شرکت خدمات و تجارت بام خودرو

اطلاعیه فنی

T-820-004

رفع ایراد گرمکن صندلی راننده در زمان بسته بودن سویچ

کانکتور 1

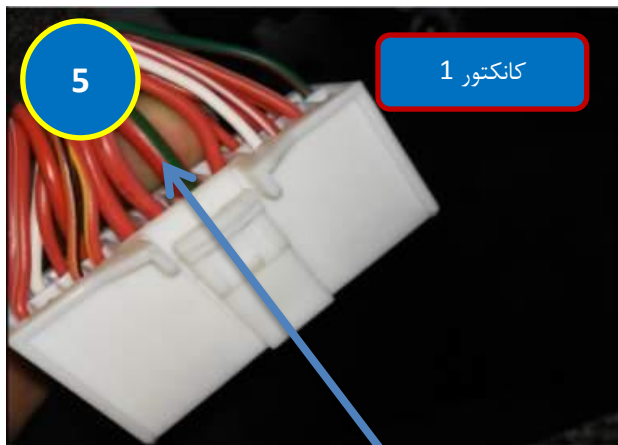
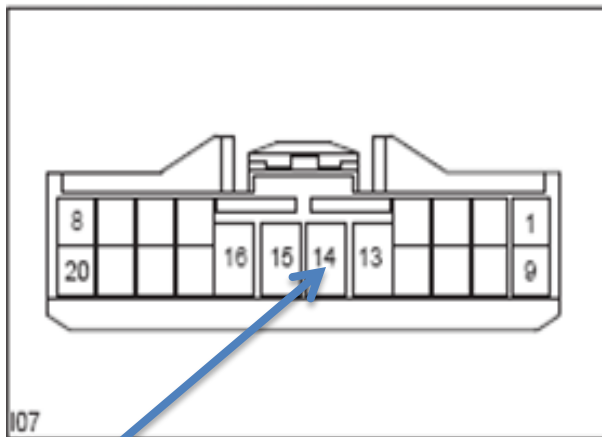
3- سیم قرمز با خط سبز که در پین 14 کانکتور 1 قرار دارد را پیدا کنید.

توجه: زائده سوکت به سمت بالا باشد
سیم قرمز خط سبز از فیوز FS43 تغذیه می کند.

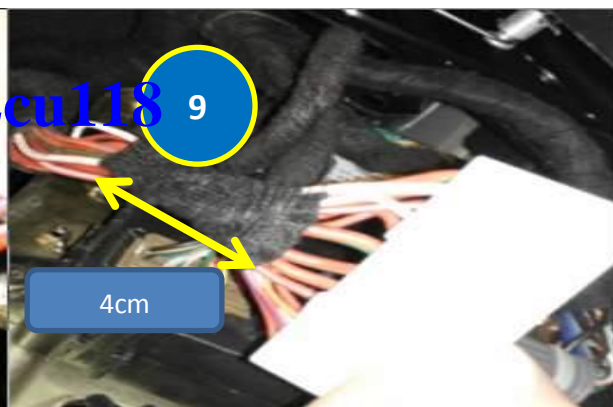
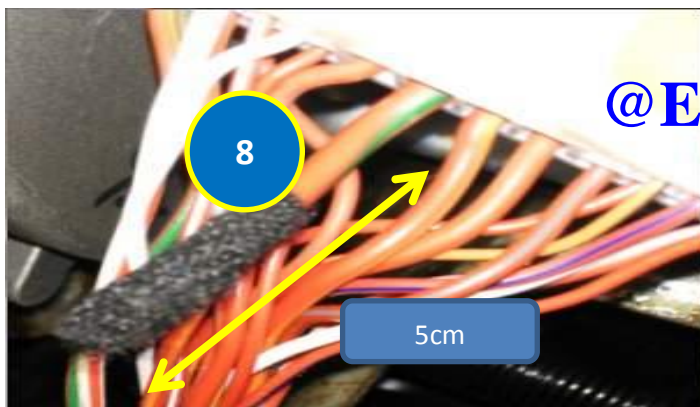
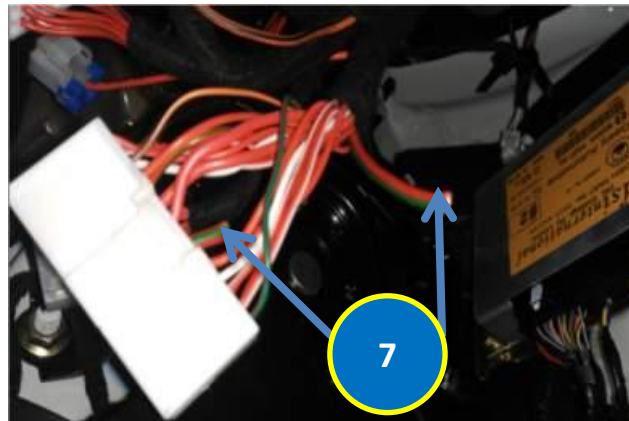
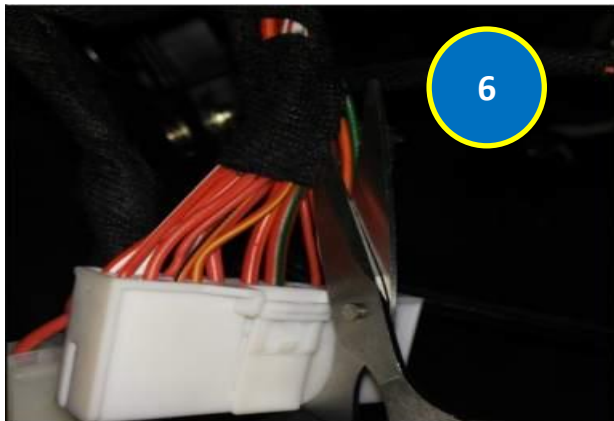
- 4- توسط قیچی روکش بالای سوکت را به میزان 6 سانتی متر ببرید.
- 5- سپس توسط سیم چین سیم مورد نظر را به میزان 5 سانتی متر بالاتر از سوکت میچینید.
- 6- سر سیم آزاد به شماره فنی " Socket harness cover-820 " روی سوک را توسط نوار چسب بچسبانید.
- 7- سپس سیم را کنار دیگر سیم ها قرار داده و سپس به میزان 4 سانتی متر دسته سیم را چسب می زنیم.

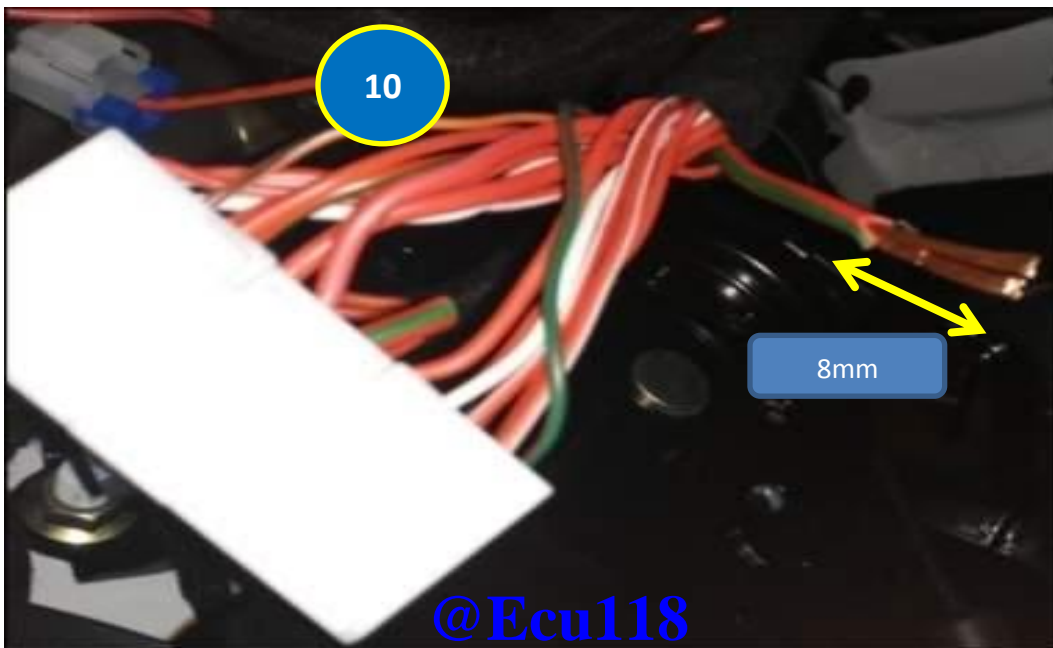
8- توسط ابزار سیم لخت کن روکش سر سیم آزاد بر روی دسته سیم را به میزان 8 میلی متر بر دارید.

سر سیم را داخل پین خالی شماره 7 کانکتور 2 قرار دهید

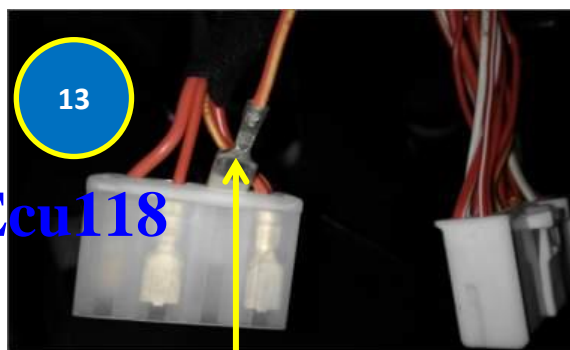
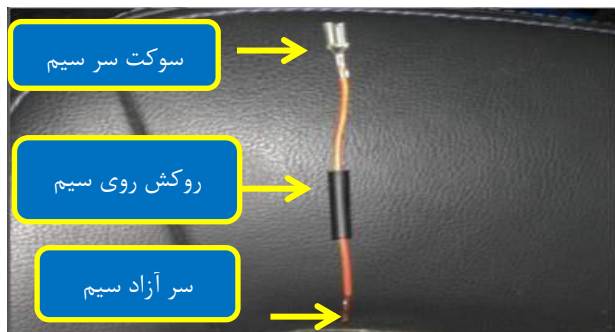
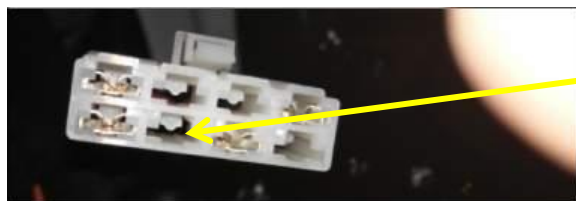
- 9- سر سیم فرستاده شده را با سر سیم ، سیم قرمز خط سبز توسط ابزار مخصوص پرچ کنید.
- 10- روکش روی سیم را بر روی محل اتصال بکشید.
- 11- سر سوکت را داخل پین شماره 7 کانکتور 2 قرار دهید.

فیوز 20 آمپر را از محل FS43 به FS42 انتقال دهید

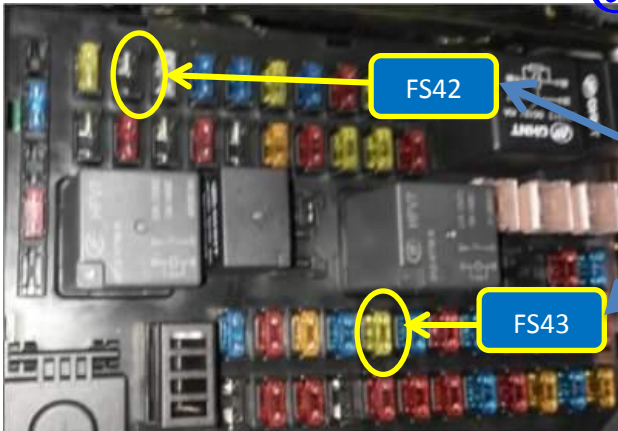
- 12- پس از اتمام کار سیم کشیده شده بین دو کانکتور را بر روی دسته سیم قرار داده و با نوار چسب می چسبانیم.
- 13- سپس کانکتور ها را در جای خود قرار دهید.
- 14- فیوز 20 آمپر را که در محل FS43 قرار دارد را بیرون کشیده و در محل FS42 قرار دهید.

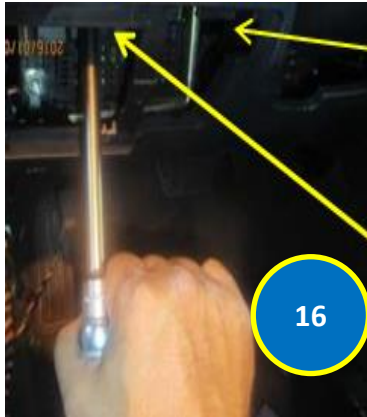
15- توسط ابزار پیچ و مهر های جعبه فیوز را ببندید.

16- برچسب جدید جعبه فیوز را پشت درب پوش بچسبانید.

17- قاب های جلوی درب فیوز را در جای خود مونتاژ نمایید.
